Keuringsverslag van een elektrische laagspanning- en zeer lage spanningsinstallatie

NIET CONFORM

Straatnaam: Albertstraat
Huisnummer: 24
Busnummer:
Postcode: 2200
Gemeente: HERENTALS
Land: België

Controlebezoek van een oude huishoudelijke elektrische installatie van een wooneenheid bij verkoop op vraag van de verkoper volgens (KB 08/09/2019) - AREI Boek 1- 8.4.2. en 8.2.1. en 4.2.4.3.

Afbeelding schakel- en verdeelbord:

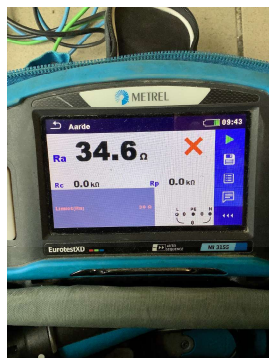
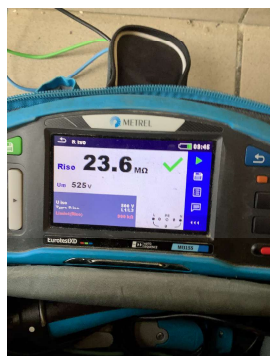
- I1.01 Eéndraadschema van de installatie is niet aanwezig. (Boek 1 Afdeling 2.12 - 2.13 en 3.1.2 en 9.1.2)
- I1.03 Situatieschema van de installatie is niet aanwezig. (Boek 1 Afdeling 2.12 - 2.13 en 3.1.2 en 9.1.2)

- I2.04 De spreidingsweerstand is groter dan 30 Ohm en kleiner dan 100 Ohm, maar de aanvullende maatregelen met betrekking tot de differentieelstroombeschermingsinrichtingen zijn niet uitgevoerd. (Boek 1 Onderafdeling 4.2.3.2. en 5.4.2.1.)

- I5.14 De nominale spanning dient duidelijk vermeld te worden op een oordeelkundig gekozen plaats. (Boek 1 Onderafdeling 3.1.3.3.)
- I6.09 Er is geen bescherming door een differentieelstroombeschermingsinrichting met een gevoeligheid van max. 30mA voorzien voor contactdozen zonder aardpen. (boek 1 afdeling 8.2,1 punt 6)

- I9.02 Loshangende schakelaars, contactdozen en/of aftakdozen dienen degelijk bevestigd te worden. (Boek 1 Afdeling 1.4.1. & 1.4.2)
- I9.03 Loshangend elektrisch materiaal dient degelijk bevestigd te worden. (Boek 1 Afdeling 1.4.1. & 1.4.2)

- I9.04 De verbindingen dienen verwezenlijkt te worden in borden, verbindings- of aftakdozen, aan de klemmen van schakelaars, contactdozen of verlichtingsarmaturen. (Boek 1 Onderafdeling 5.2.6.1.)

- I9.07 Niet alle contactdozen op LS zijn kinderveilig conform NBN C 61-112-1:2017. (Boek 1 Onderafdeling 1.4.2.3. en 5.3.5.2.)
- N3 Het is niet uitgesloten dat bij een nacontrole bijkomende inbreuken worden vastgesteld bij voorleggen schema's.
